Hallo Stepcraftler,

der Fehlerteufel hat sich eingeschlichen bei den 3D-Druck Parametern für das WinPC-NC und dem Stepcraft RepetierHost haben sich 4 kleine Fehler eingeschlichen.

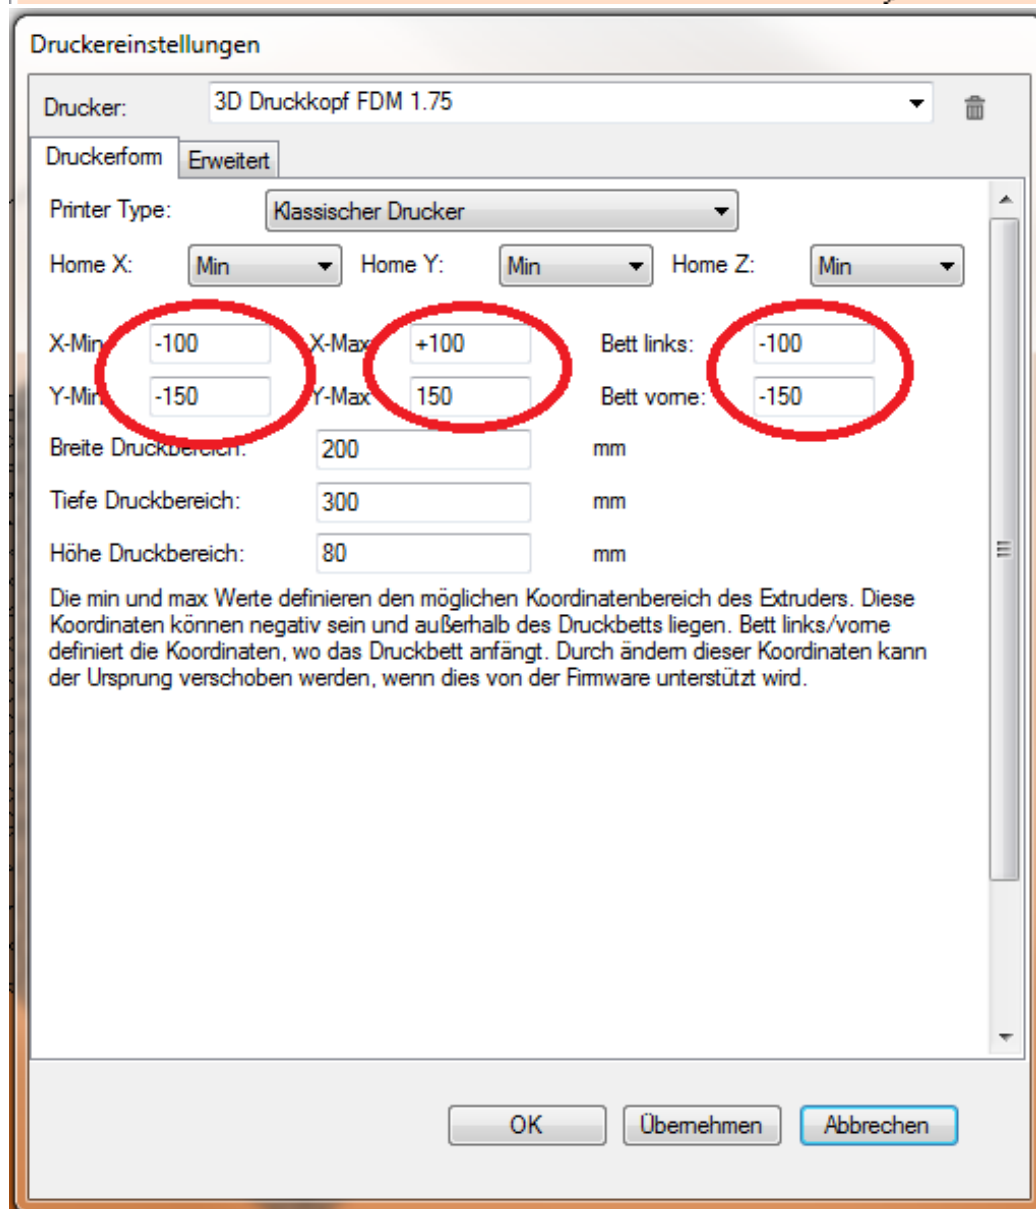
1. Im WinPC-NC fehlt ein Haken, siehe Bild 1.

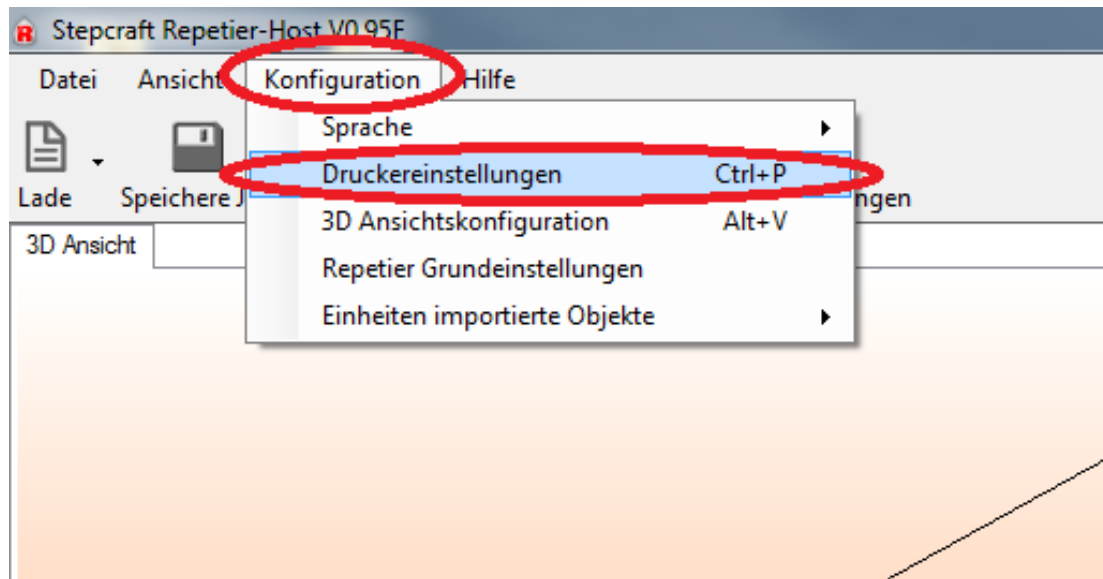
2. Der Wert für die Beschleunigungs-Rampe im WinPC-NC ist etwas zu niedrig eingestellt, bitte setzen Sie den Wert auf 200, siehe Bild 2.

- 4.

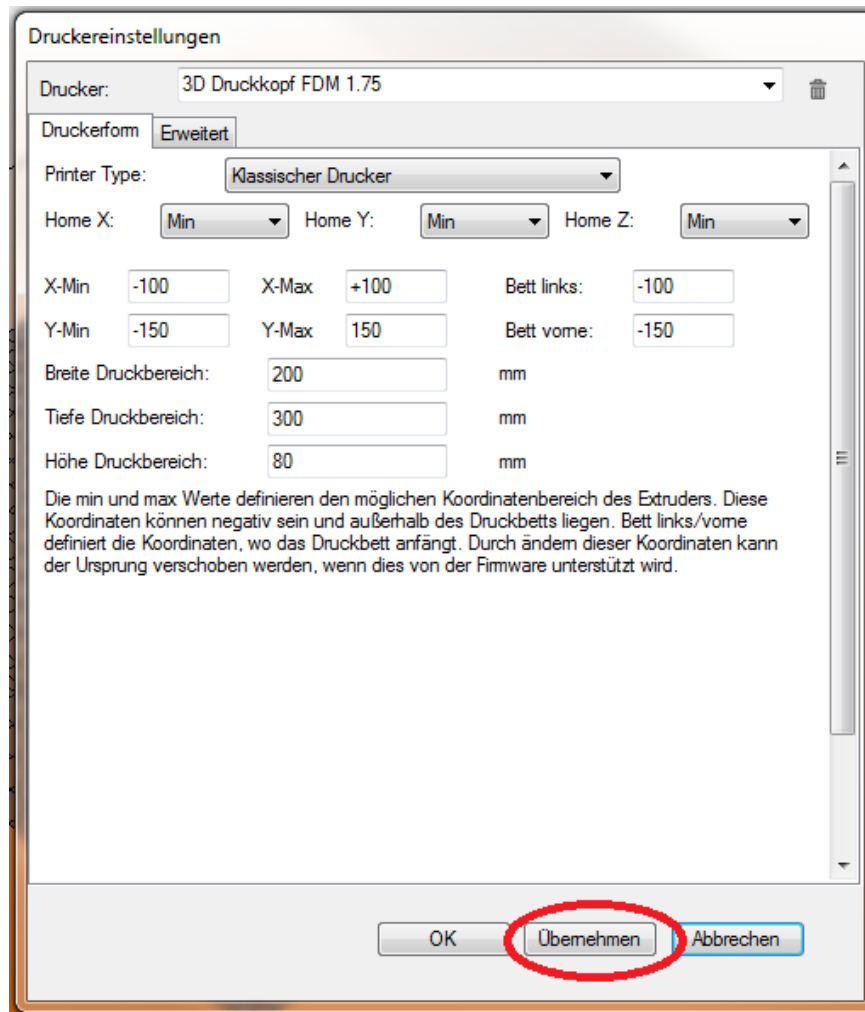
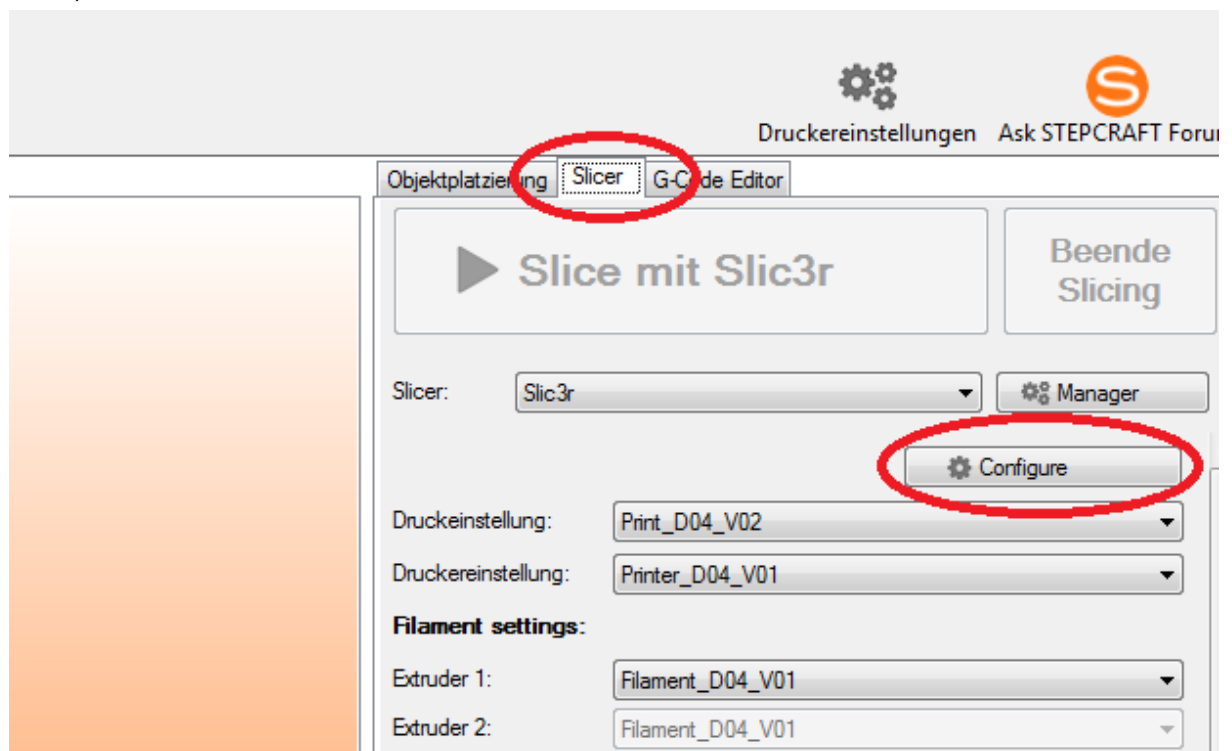
3. Im Stepcraft Repetier-Host sind in den Druckereinstellungen falsche Werte für die Tischgröße angegeben, dadurch liegt der Nullpunkt nicht mittig in der 3D Ansicht. Siehe Bild 3, 4 und 5.

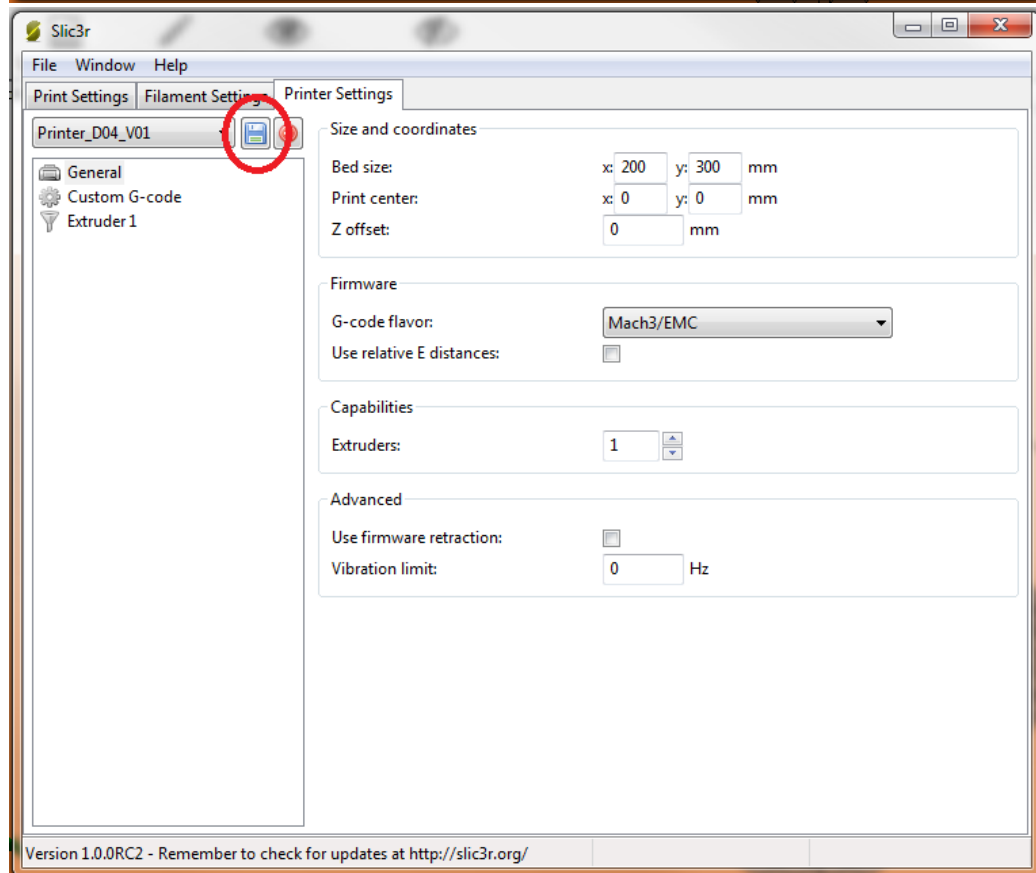
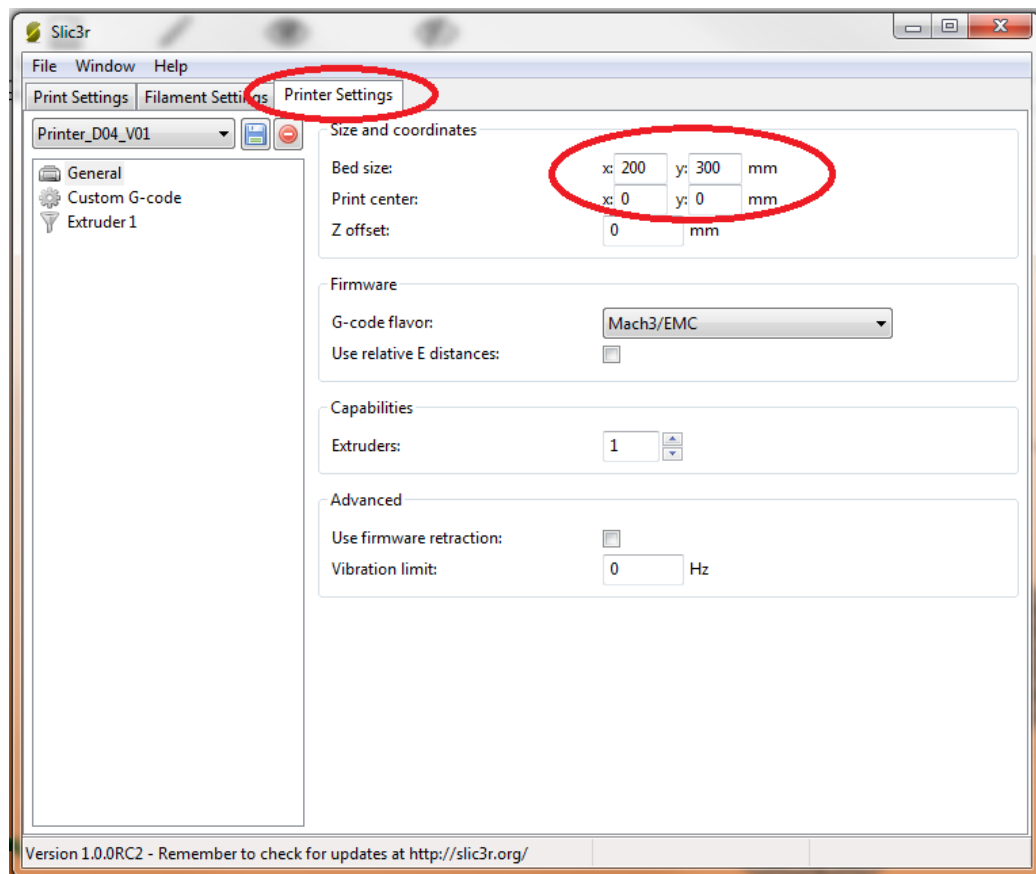
- 5.
- 6.
7. Im Slicer-Modul ist für die Nullpunktverschiebung ebenfalls noch eine Korrektur nötig. Siehe Bild 6, 7 und 8.
